(2) 第2回検証会議資料

静溪ポンプ場 高圧噴射攪拌工法の有効径の検討過程（改良径）

静溪ポンプ場 支持層変更の経過

加登委員指摘事項

添付図 推定地層断面図（詳細設計と受注者追加調査の断面を並べた図面）

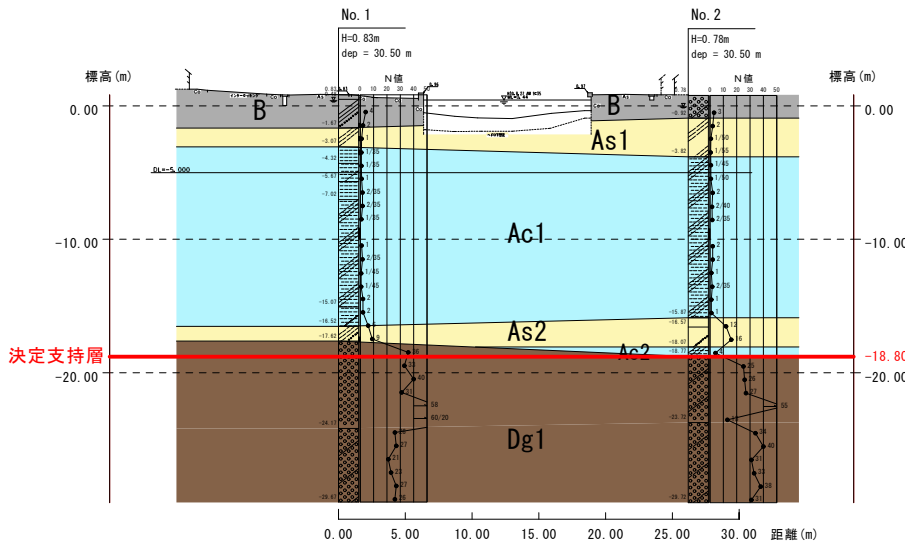
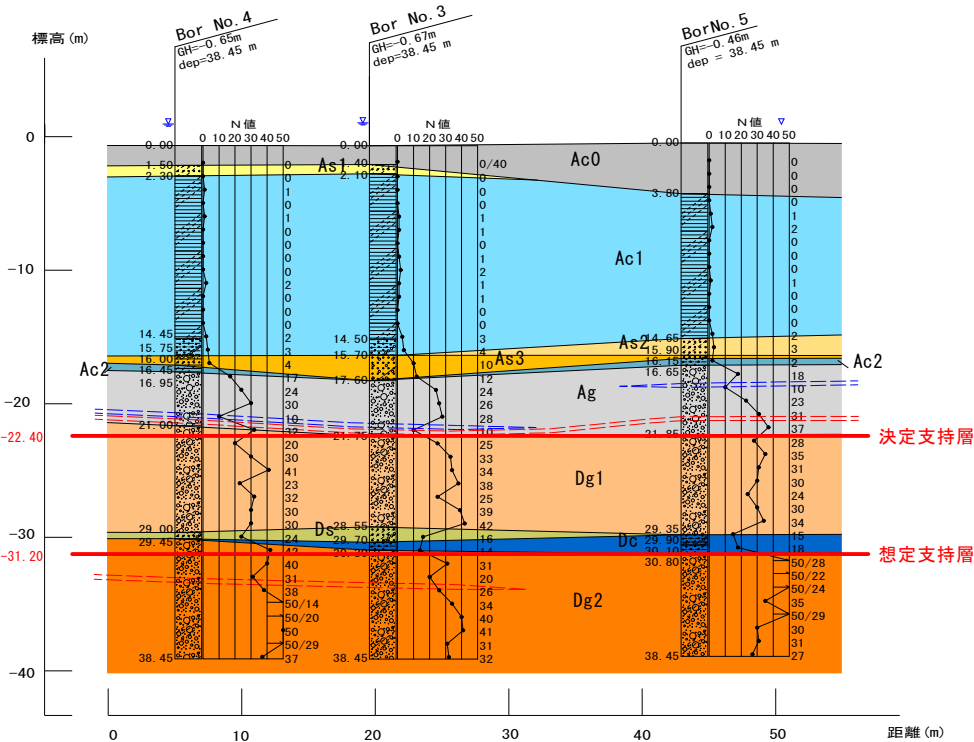
- ・追加調査では、当初設計の Dg 層の上部に Ag (沖積礫質土) 層が確認できる結果となった。

- ・当初と追加の調査で支持層判定に差異が生じたため、近隣の土質調査（本工事場所の上流、永代橋架設時の土質調査）を参考に比較してみたところ、追加調査の結果と永代橋での結果が、推定地質断面や支持層判定高さが類似していた。

- ・上記より、追加調査の土層判定がより信頼できるものと考えられることから、追加調査の結果を採用することとした。

- ・支持層位置が TP-31.2m で、Ag 層が液状化の恐れありとなったことから、基礎工(地盤改良)及び仮設工(仮設構台支持杭)の再検討を NJS に委託し再計算を行った結果、Dg1 層を支持層として、その上部を地盤改良し、仮設構台支持杭の先端を Dg1 層内に到達させることで、構造上問題ないとの結果を得た。
- ・よって支持層を TP-22.4m に決定した。

加登委員指摘事項③

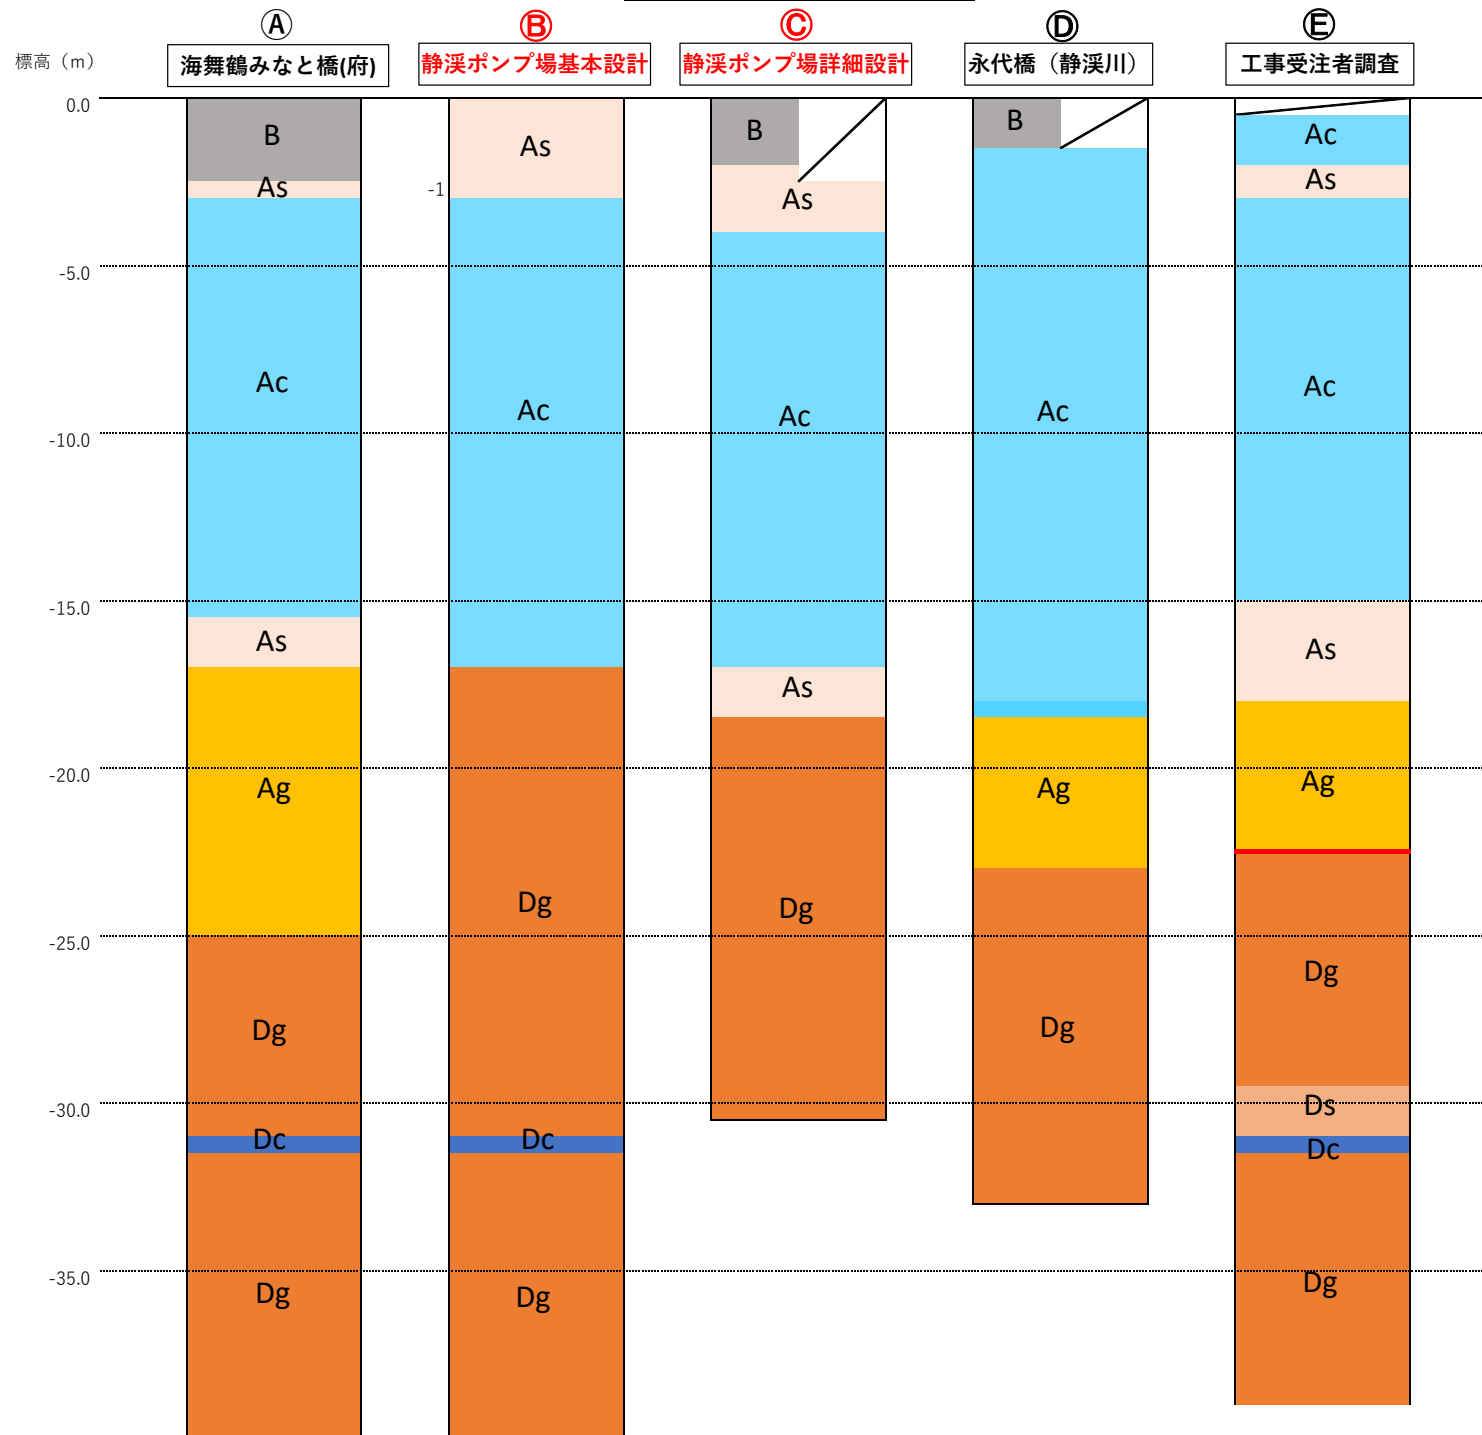
- ・京都府の調査データでは T.P. -17m 辺りから Ag 層が出現していることが確認できる。

- ・(2)にも関わらず同業務委託 P49 のモデル柱状図には、Ag 層の存在が反映されておらず Dg 層に置き換わってしまっている。

- ・詳細設計でボーリング調査を実施しているが、基本設計の成果を参考に Ag 層を Dg 層と判定してしまったのではないか。近隣の調査結果を参照していれば、判定が変わったのではないか。
- ・Dg 層は液状化判定の対象外となるが、Ag 層と判定していれば、液状化判定を行うことになるため、設計の内容も変わったのではないか。

- ・実際の施工は、⑦の地盤状況を採用し施工された。
